Fiscalização Técnica Programada (Figueirópolis D'Oeste - MT) - FTP 01/2025

Fiscalização Técnica Programada nos Sistemas de Abastecimento de Água de
Figueirópolis Doeste – MT - AGERR Pantanal-MT

Mirassol D'Oeste - MT, 16 de outubro de 2025.

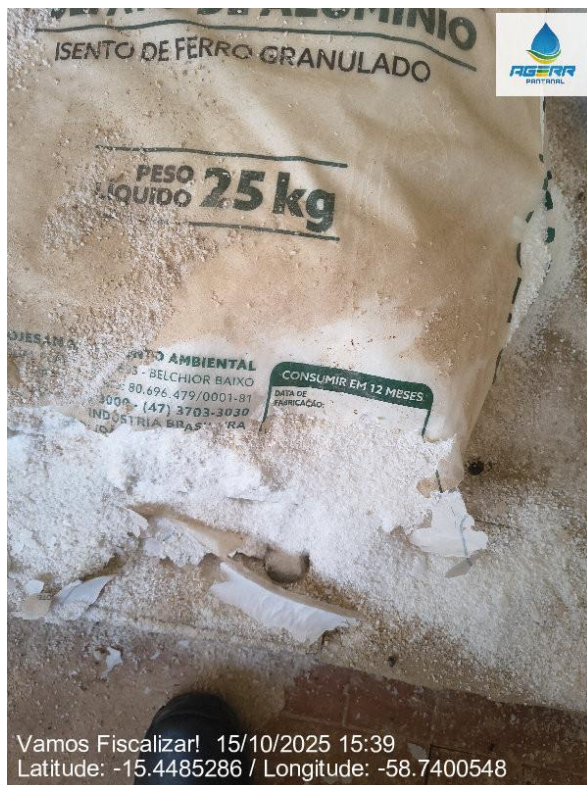
Produtos químicos do laboratório estão dentro do prazo de validade?	Não
Observação: Verificado produto químico, como sulfato de alumínio com aspecto deteriorado. A sacaria que armazena o produto apresentava esfrelamento, apontando pela idade avançada do produto abandonado. Não foi possível identificar a data de fabricação pelo estado físico da sacaria.

Existe chuveiro de emergência?	Não
Os registros e a frequência de realização dos ensaios (Análise Físico-químico e Bacteriológico da ETA) estão sendo realizados adequadamente?	Não
Observação: Não executam nenhum parâmetro do controle de qualidade da água a ser tratada. A ETA está abandonada, funcionando como caixa de passagem.	
Teste de jarros e os seus registros estão sendo realizados adequadamente?	Não
Observação: Não há nenhum equipamento para análise e controle de qualidade da água bruta que chega da captação.

Os resultados dos ensaios (Análise Físico-químico e Bacteriológico da ETA) estão sendo satisfatórios?	Não
Observação: Não fazem nenhuma análise físico química e nem bacteriológica.	
Os equipamentos estão em condições de manutenção elétrica adequada?	Não
Observação: Não possuem nenhum tipo de equipamento para análise.	
Os equipamentos estão em condições de manutenção mecânica adequadas?	Não
Observação: Não possuem nenhum tipo de equipamento para análise.	
A área está com suas estruturas dentro de condições de segurança operacional adequadas?	Não
Observação: verificado abandono da estrutura pelo poder público. Necessário executar reforma e manutenção predial.	
O local apresenta bom estado de limpeza?	Não
Observação: há abandono da estrutura. Necessário executar reforma e manutenção predial.

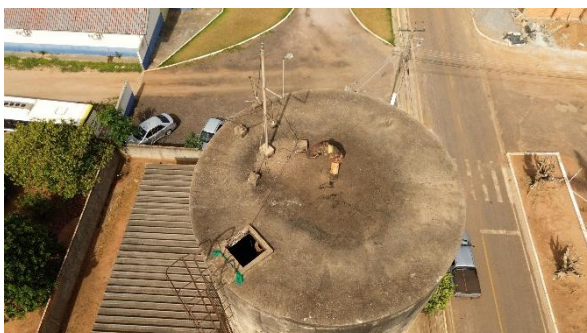
Existe placa de identificação da área do reservatório?

Não

Na saída

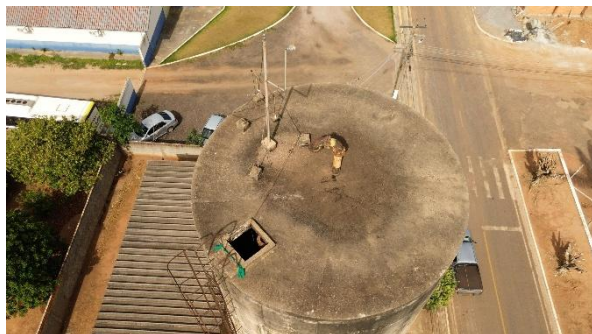
Existe válvula / registro de fechamento na entrada e na saída do reservatório?

Sim

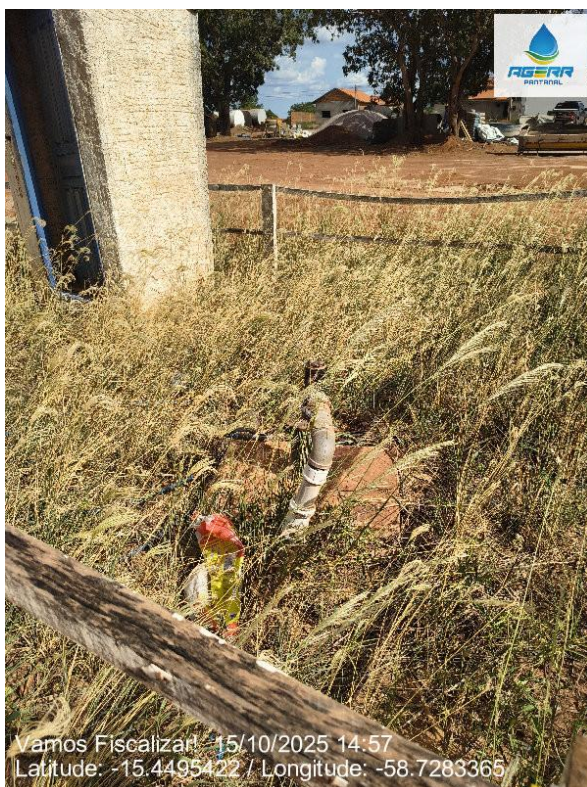
O local apresenta bom estado de conservação?	Não
O local apresenta bom estado de organização?	Não
No caso de poço, a laje sanitária possui dimensões adequadas? (1,5 x 1,5 m; espessura de 10 cm)	Sim

Com danos na estrutura
